Resolución

Por la cual se otorga un permiso de vertimiento y se adoptan otras disposiciones.

Que en los archivos de la Corporación se encuentra radicado expediente **N° 200-16-51-05-0071-2021**, donde obra el Auto **N° 200-03-50-01-0222 del 25 de junio de 2021**, en virtud del cual "se declaró iniciada actuación administrativa ambiental para el trámite de **PERMISO DE VERTIMIENTO**, para las aguas residuales domésticas (ARD) y no domesticas (ARnD), provenientes del predio denominado EDS Barranquillita, identificado con matrícula inmobiliaria N° 008-16780, ubicado en la vereda Barranquillita, municipio de Chigorodó, departamento de Antioquia, a favor de sociedad **INVERSIONES INTIGAS S.A.S,** identificada con Nit 901.235.850-1.

Cobertura Suelo	Zonificación ambiental. POMCAS Río León	Zonificación Forestal

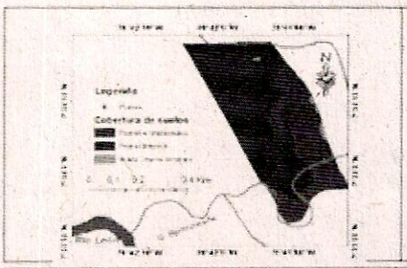
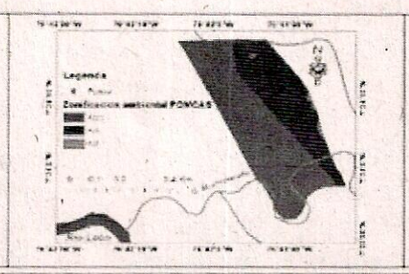
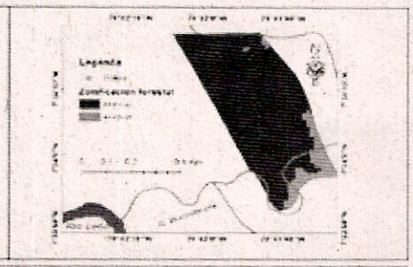
"El análisis cartográfico TRD 300-08-02-02-13001 del 06/0/2021 realizado por CORPOURABA, localiza el vertimiento en el municipio de Chigorodó de la siguiente manera:

- *Zona hidrográfica: 12 Caribe-Urabá*
- *Sub zona hidrográfica: 1201 Rio León.*
- *Uso del suelo: Centro Poblado Rural y Recuperación de Ecosistemas.*
- *POT Zonificación Ambiental: Área de Conservación y protección del medio ambiente y Centro Poblado Rural.*
- *POMCA – Zonificación ambiental: Área de importancia ambiental, Área complementarias para la conservación, Asentamientos Urbanos.*
- *Categoría Zonificación Forestal: AFPd-pp - Áreas Forestales de Producción para plantaciones forestales de carácter productor y AFPp-us -Áreas Forestales de Protección para el uso sostenible*
- *Cobertura Suelo: Pastos limpios, pastos enmalezados y tejido urbano continuo*
- *Gestión del Riesgo: Amenaza alta por inundación, amenaza baja y media por incendios y amenaza baja por avenidas torrenciales*
- *Número de cédula catastral: PK_PREDIOS: 1722002000000600032*

El área consultada se encuentra dentro de un retiro hídrico.
